改善箇所説明図①

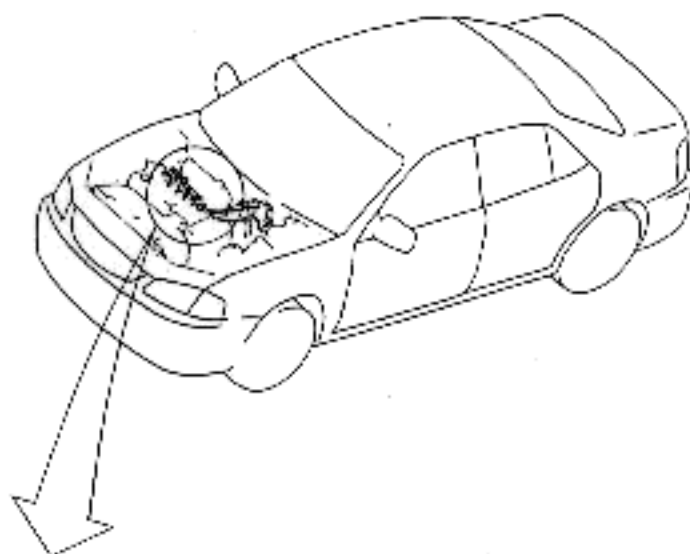
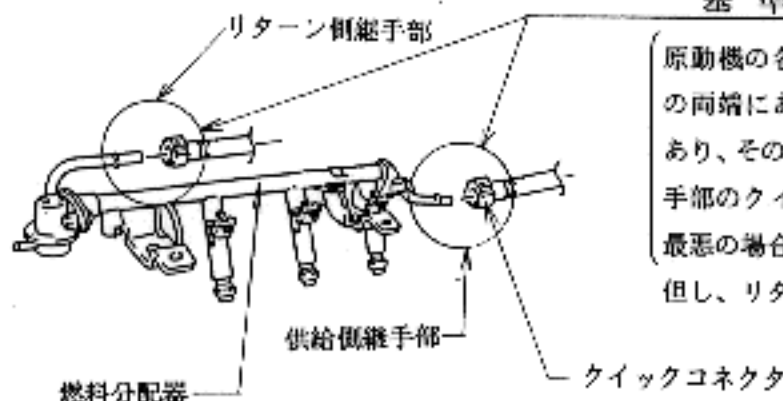
基準不適合発生箇所

原動機の各気筒に燃料を分配する燃料分配器の両端にある継手部の嵌合が不十分なものがあり、そのままの状態で使用を続けると当該継手部のクイックコネクタが抜けて燃料が漏れ、最悪の場合、火災に至るおそれがある。

但し、リターン側継手部は4WD車を除く。

全車両点検し、当該継手部の嵌合状態を確実なものにする。

識別：クイック・コネクタの根元に白色ペイントを塗布する。
